**MRAe**

**Avis**  
**Installation photovoltaïque au sol sur la commune de  
Querqueville, commune déléguée  
de la commune nouvelle de Cherbourg-en-Cotentin (50)**

N° MRAe 2023-4844

Figure 3 : Plan de localisation du projet au regard des enjeux écologiques globaux (pièce PC11 p. 181)

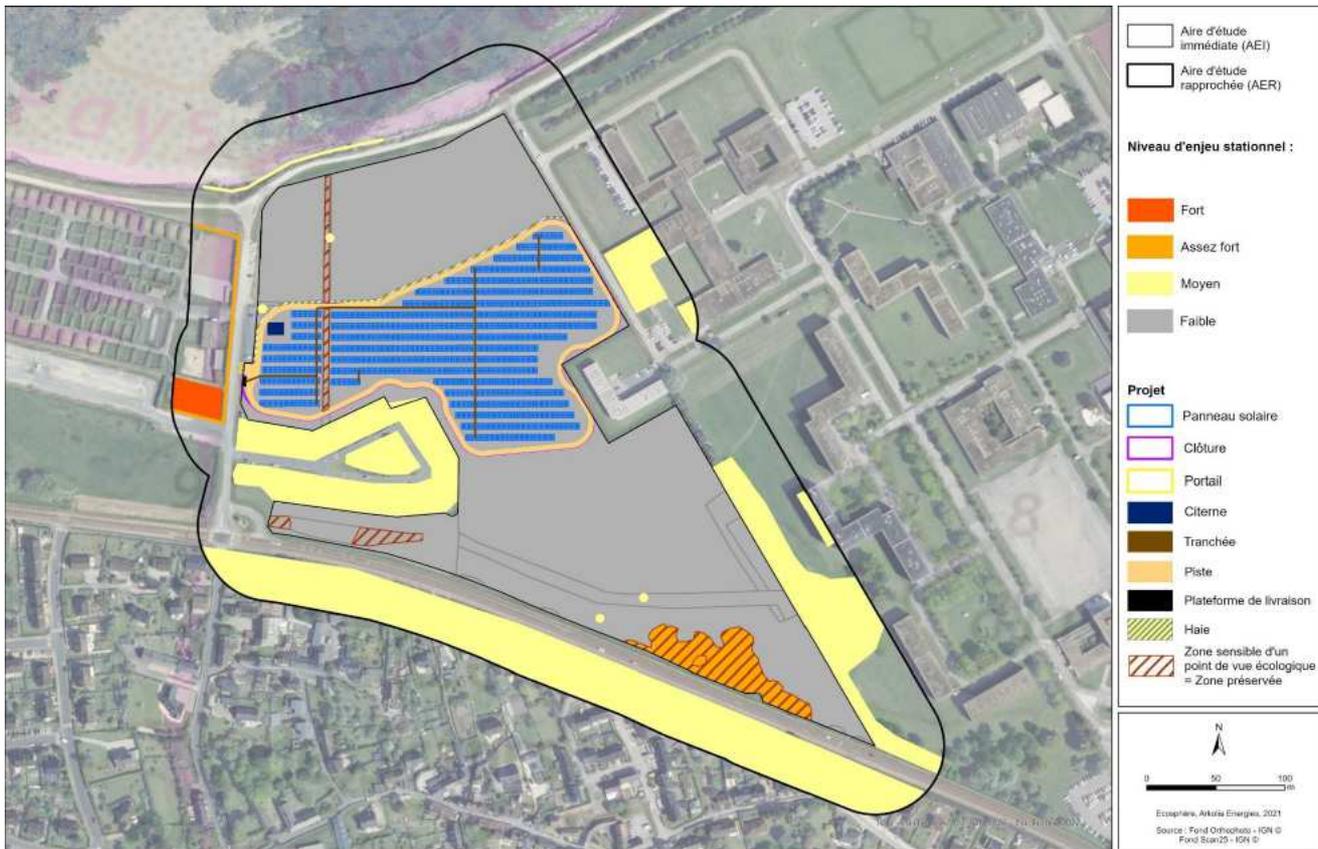
Le niveau d'impact brut, compte tenu des mesures d'évitement « amont » prévues dans le cadre de la conception du projet (MEC 1, 2 et 3) est qualifié par l'étude d'impact de « négligeable » sur l'ensemble des espèces floristiques et faunistiques et de leurs habitats (fig. 3). En particulier, il est indiqué que la totalité des zones humides recensées (1 400 m<sup>2</sup>), dont le fossé traversant la Zip du sud au nord, a été évitée.
